## **Informe Consolidado de Solicitud de Aclaraciones, Rectificaciones y/o Ampliaciones Complementario a la Declaración de Impacto Ambiental del Proyecto "Proyecto Habitacional Social DS 49 MINVU, Parque Solidario, Sandra Oliva I y II"**

Nombre del Titular : Servicios Financieros e Inmobiliarios Credyhogar Limitada  
Nombre del Representante Legal : David Vasquez Alarcon  
Dirección : Ohiggins poniente 077, oficina 2007, Concepcion

El presente Informe Consolidado de Solicitud de Aclaraciones, Rectificaciones o Ampliaciones a la Declaración de Impacto Ambiental del proyecto "Proyecto Habitacional Social DS 49 MINVU, Parque Solidario, Sandra Oliva I y II", contiene las observaciones generadas en virtud de la revisión de la Adenda.

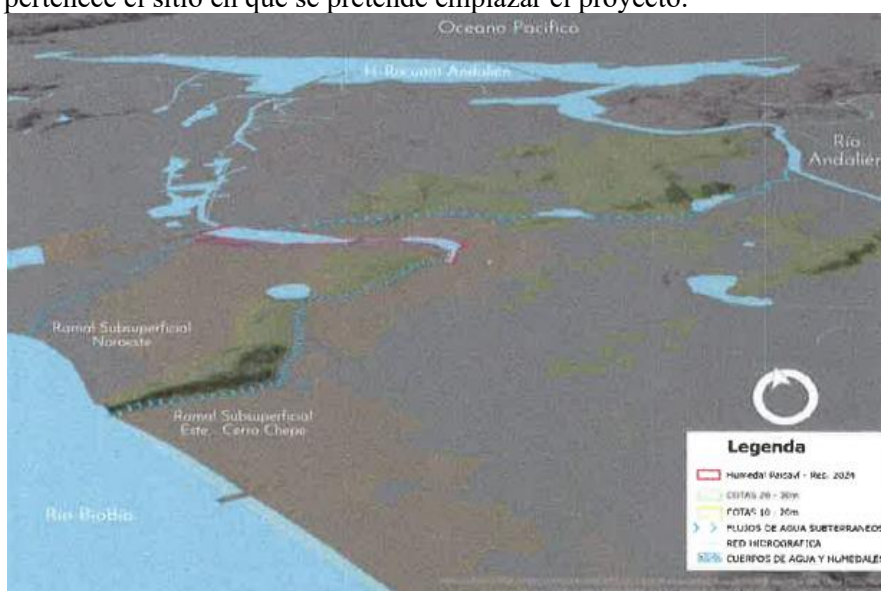
la Universidad Politécnica de Valencia con posterioridad a la gran inundación del año 2006 en Concepción. Ahí se le explicó al titular que ese estudio determinó la existencia de un paleocanal, que es la verdadera área de influencia del proyecto, y no la exigua área declarada en el entorno inmediato al emplazamiento del proyecto. El ICSARA abundó en información científica al titular respecto de que además en el año 2018, el Centro de investigación ambiental CREA, de la Universidad Católica de la Santísima Concepción entregó al Gobierno Regional del Biobío, los resultados de un estudio titulado "Plan de Recuperación de las Lagunas Urbanas de Concepción". Se señaló al titular que en la sección de régimen hidrológico de ese estudio se establece, aún con mayor certeza, la existencia del flujo subterráneo activo entre la ribera del Biobío citada y la laguna Redonda. Se establece en ese estudio que la mantención del caudal estival de las lagunas Lo Méndez y Lo Galindo ocurre gracias al notable vaciamiento por escurrimiento subsuperficial de la laguna Redonda en esa temporada del año. Se señala al titular que ello demuestra la actividad hidráulica del paleocanal y, que el proyecto se emplaza sobre esa realidad hidráulica.

- 12.3.3 Por tanto, se señaló al titular que llama la atención lo restringido del área de influencia de los rellenos y de los pilotajes de grava en amplias zonas del frente del humedal, en calle Aníbal Pinto, que es por donde escurre la alimentación subsuperficial de aguas del humedal Paicaví, proveniente de la laguna Redonda y de todo el subsuelo del cementerio de Concepción. Se le señaló, como conclusión, que ello pone en riesgo el escurrimiento subsuperficial entre el río Biobío, la laguna Redonda, el Humedal Paicaví, la Laguna Lo Méndez, la laguna Lo Galindo y el río Andalién. Escurrimiento que es el mayor patrimonio ambiental de Concepción en contexto de cambio climático. En consecuencia, la falta de consideración de la información científica descrita lleva a que en la ADENDA el titular omita redefinir el área de influencia del proyecto, solicitado en el punto 4.1.8 del ICSARA, en donde se le pide justificar el área de influencia hidrológica que el proyecto declara, la cual según se visualiza, es de poca extensión. Esto, dado que del análisis hidrológico de la DIA no se puede concluir que el alcance del impacto sobre el régimen hidrológico sea tan reducido y poco significativo.
